伊方発電所第1, 2, 3号機
の耐震安全性について

平成9年11月

資源エネルギー庁
原子力発電安全企画審査課
原子力発電安全管理課

図-5 (1) 基準地震動 S 2 の応答スペクトル
 (減衰定数 5%、波形合成法 NS成分)

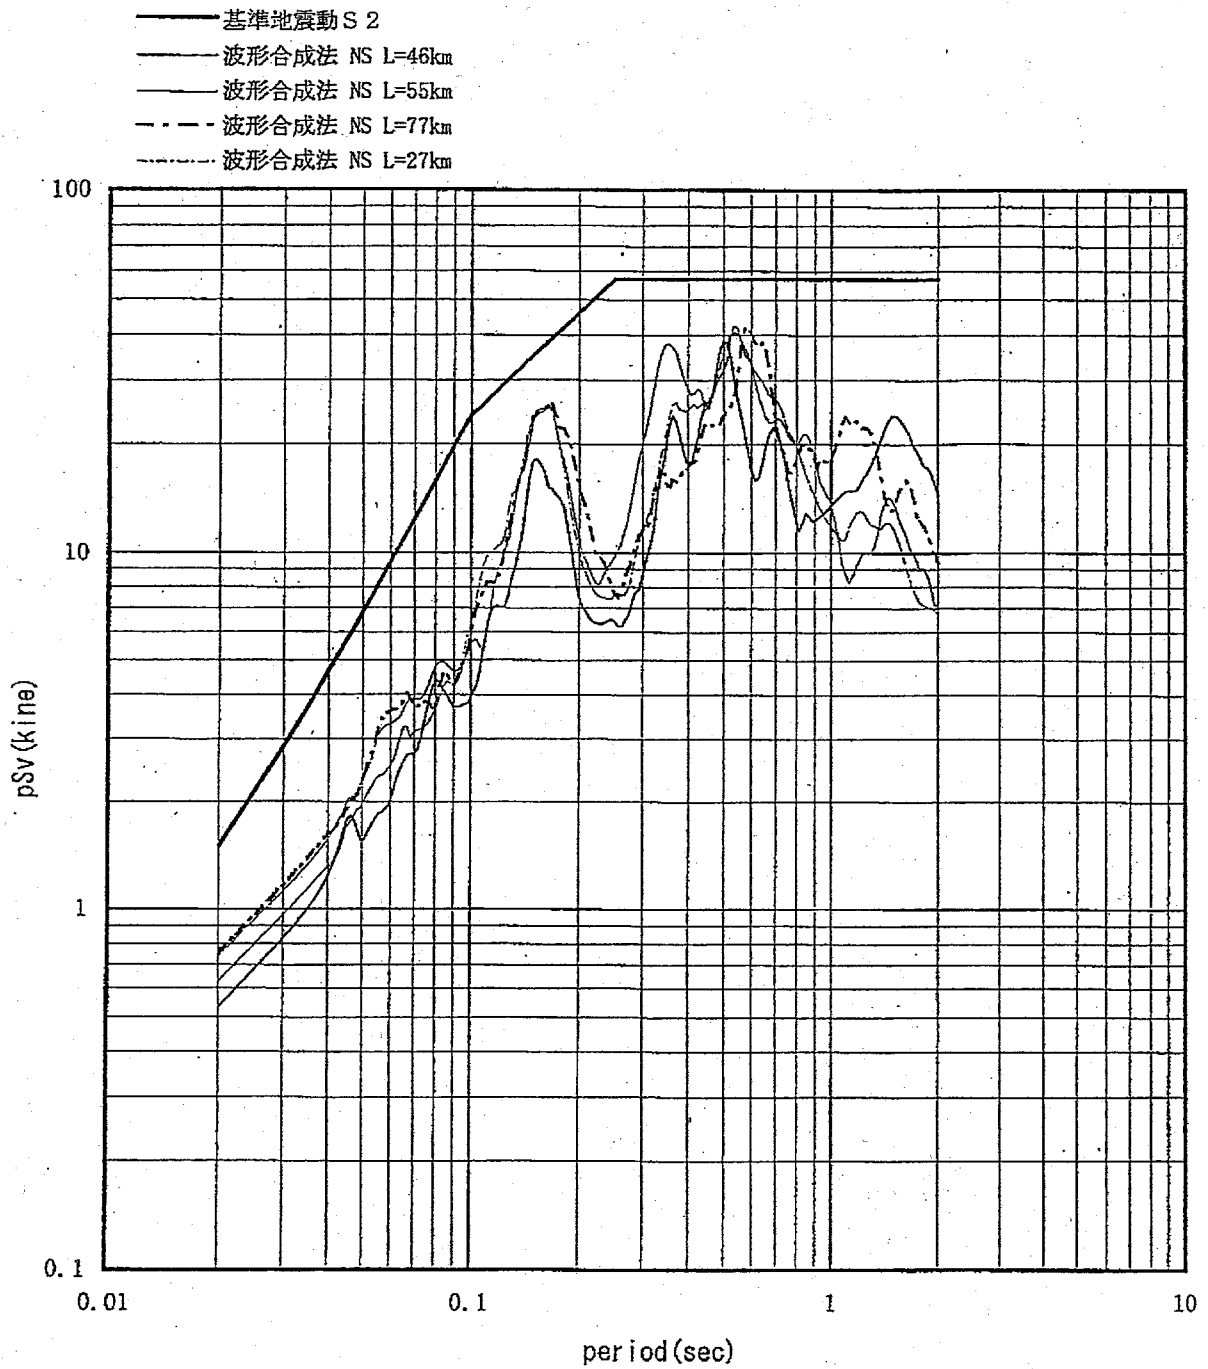
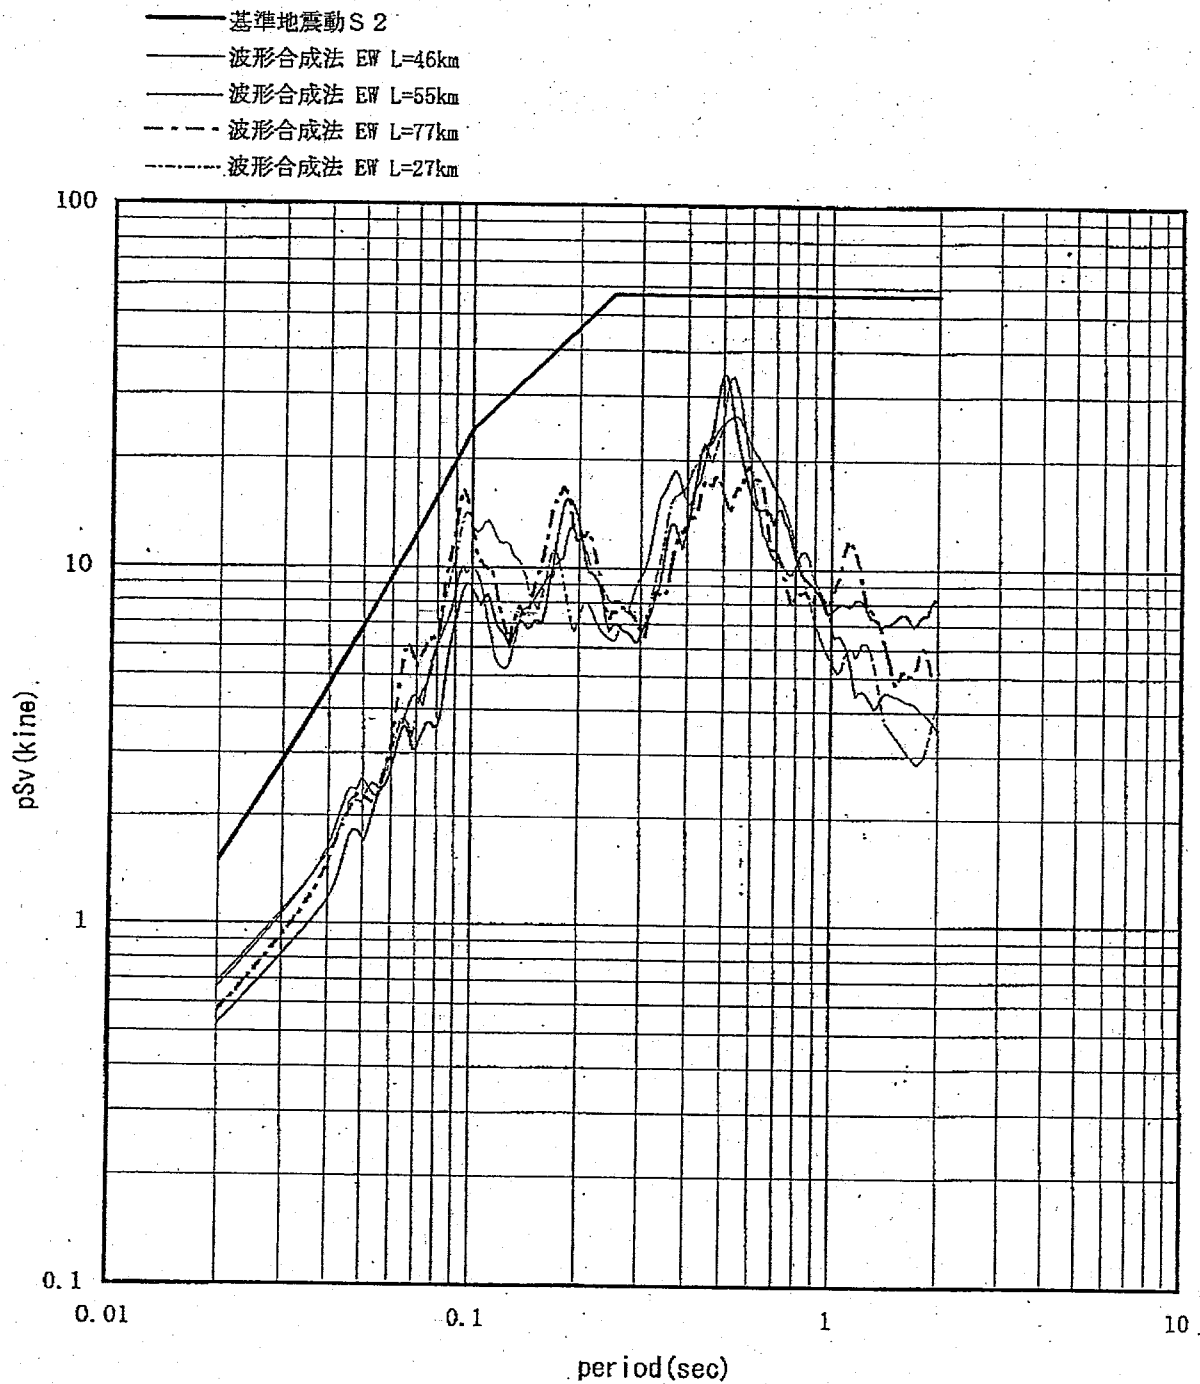
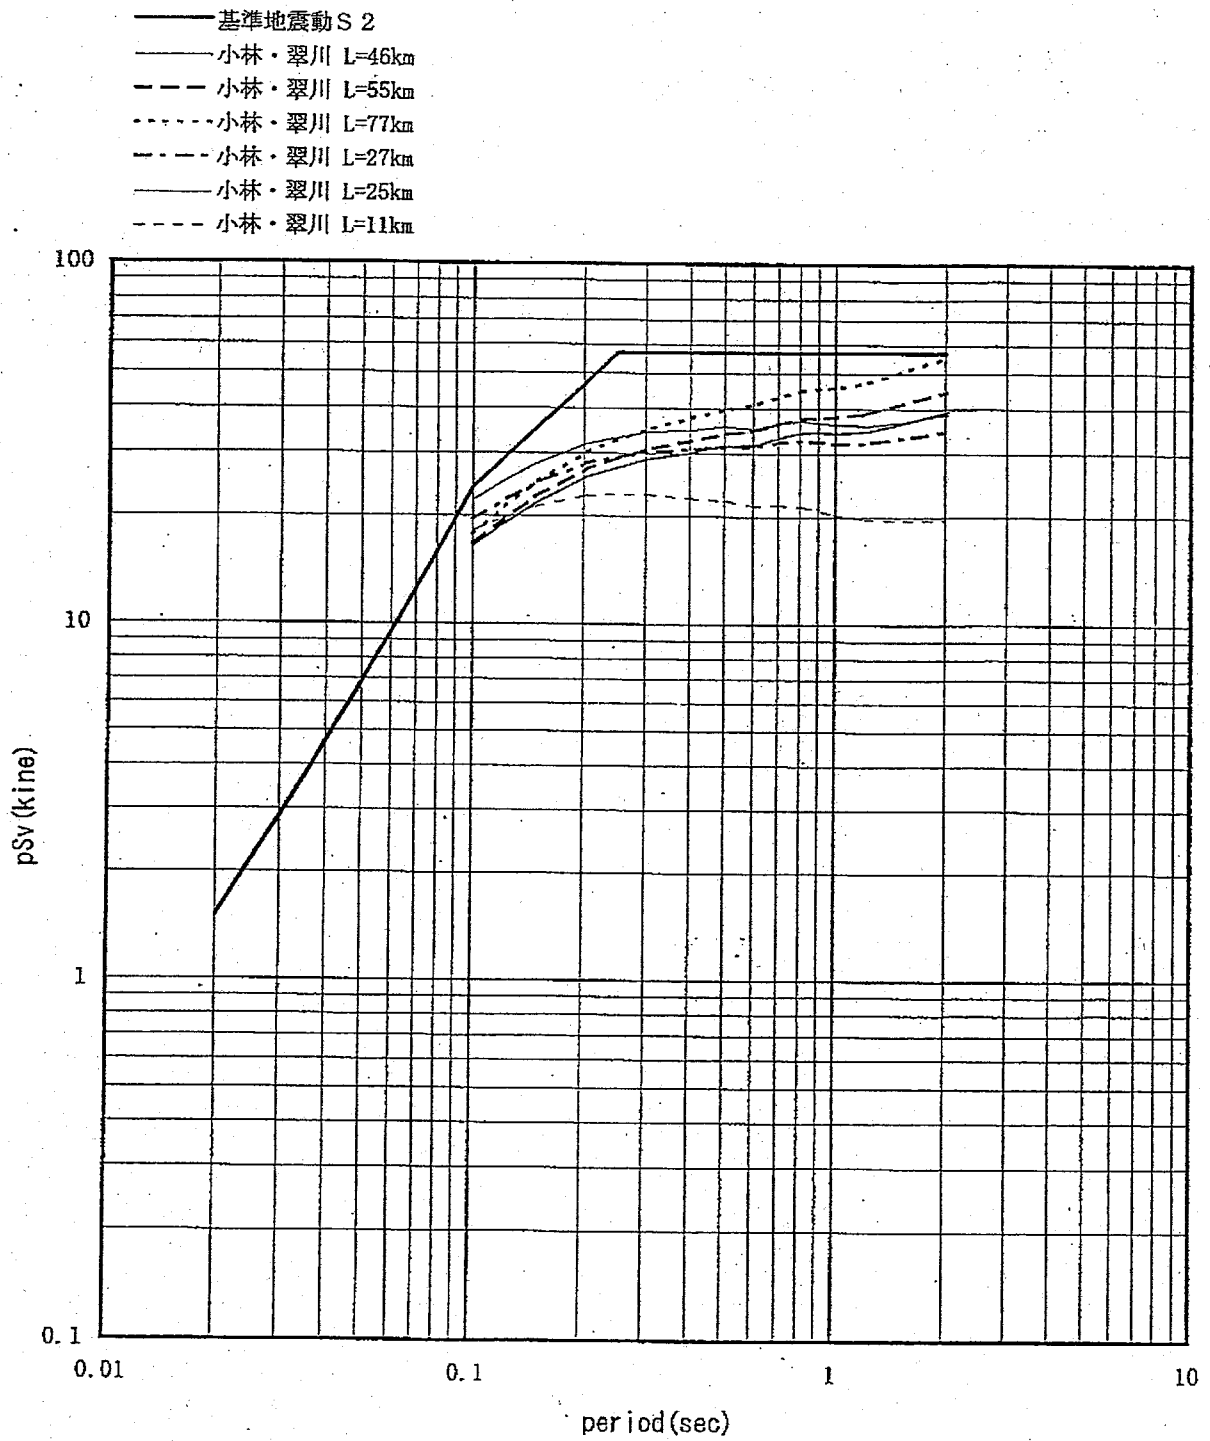
したがってこれを上回るケースは考え難いが、今回さらに、岡村らの指摘も踏まえ、工学的見地から各種の長さ（最長 77 km）のケースについても評価する等、断層モデルにより種々のケースについて敷地での地震動を検討した。それぞれのケースでの応答スペクトルを図-5に示す。

その結果、3号機増設時に策定した基準地震動 S 2 の応答スペクトルは、上記断層モデルによる応答スペクトルをいずれのケースにおいても上回っていることから基準地震動 S 2 に変更の必要がないことを確認した。

図-6 耐震性確認フロー

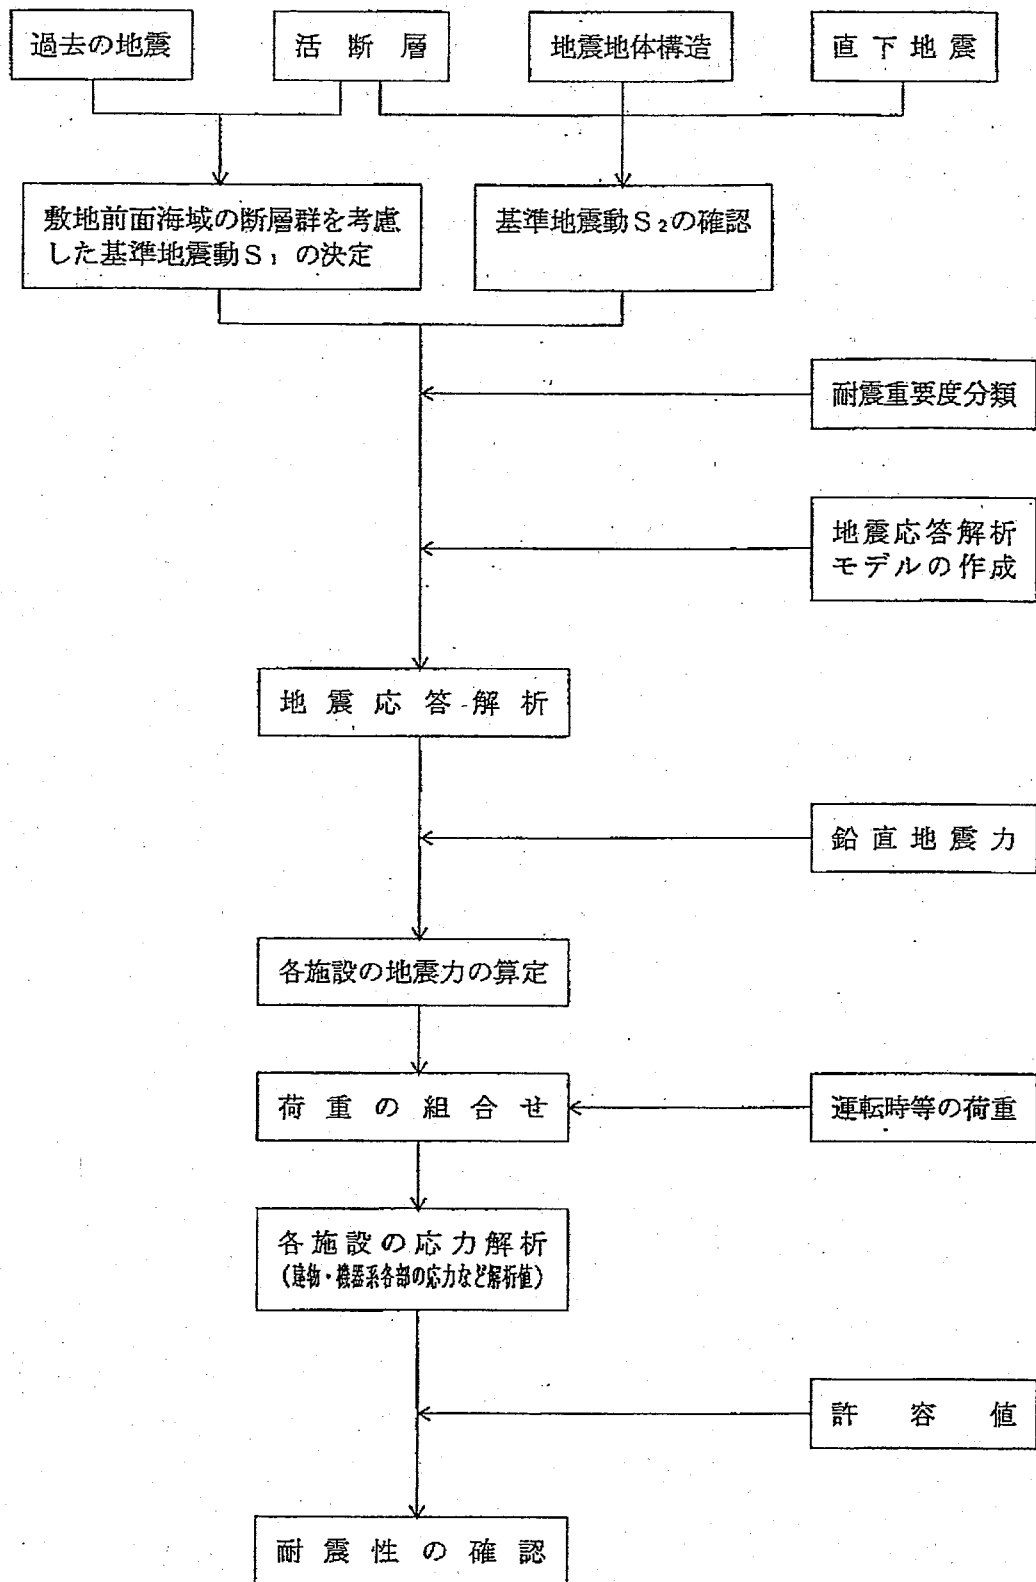
各設備の解析手法やその応力等の解析評価については、「耐震指針」の考え方に沿いつつ、原子力発電所の耐震設計において用いられてきた実績のある手法により行われているものであり、妥当なもの認められる。

また、基準地震動 S 1 に対しては、建物・構築物、機器・配管類の応答値が許容値以内であることが必要であるが、検討結果によれば、いずれも応答値は、許容値以内であり、基準地震動 S 1 に対して耐震設計余裕が確保されているものと認められる。
